**Referència:** 1860/0/4

**Denominació:** Tapa 50 ml gota

**Motiu informe:** Els dentats de les tapes arremangats + petits cops al rivet exterior

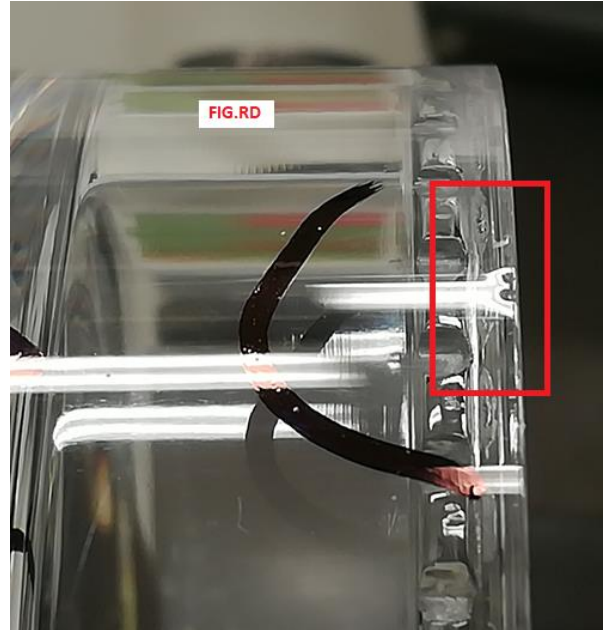
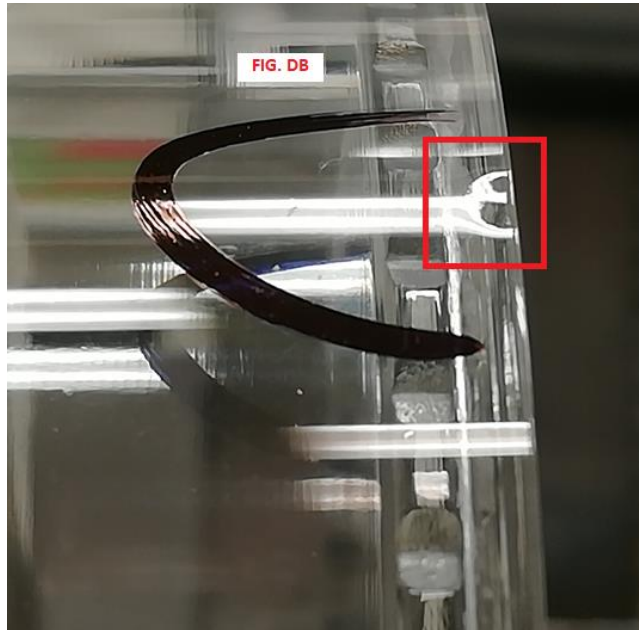
En el control d'aquest matí detecto que els dentats de les tapes surten arremangats. He comprovat que la última producció del setembre, ja va sortir també, es a dir que s'han fet entregues amb aquest defecte. He muntat una injectada i va bé, Visualment, per l'exterior no s'ha de veure, perquè va el rivet, però per dintre, un cop muntats, sobresurten una mica de l'interior.

També les figures DB i RD, ja fa temps que van sortint amb cops al rivet, que quan s'ha de grabar, escara es veuen més. S'han fet entregues també, però si es pot arreglar millor que millor.
